STELLUNGNAHMEN ZU TRVB:	165 N
----------------------------	-------

DATUM:	28. 2. 2026
--------	-------------

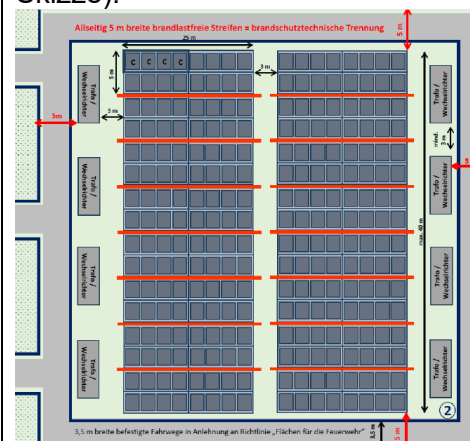
4.2	... außerhalb der Cluster, ...	t	Was ist eine Gruppe? Sollte definiert werden.		kein Änderungsvorschlag – sinngemäß angenommen.
4.2	Grafik	ed	es ist nicht klar, worauf sich diese Grafik bezieht; eine Verlinkung im Text wäre daher hilfreich		kein Änderungsvorschlag – sinngemäß angenommen.

4.2	Skizze auf Seite 11	t	Cube, Gruppe, Cluster sollten in der Skizze entsprechend gekennzeichnet werden (Legende).		kein Änderungsvorschlag – sinngemäß angenommen.

4.2		t	In der Skizze auf Seite 11 ist ein (fixer) Abstand von 5 m ausgehend vom Trafo eingezeichnet. Dies könnte gemäß elektrotechnischen Vorschriften zu wenig sein.	„5 m“ als „mind. 5 m“ kodieren	abgelehnt – es handelt sich um Mindestabstände

4.2		t	In der Skizze auf Seite 11 ist ein (fixer) Abstand von 3 m vom Trafo Richtung Cluster eingezeichnet. Dies könnte gemäß elektrotechnischen Vorschriften zu wenig sein.	„3 m“ als „mind. 3 m“ kodieren	abgelehnt – es handelt sich um Mindestabstände
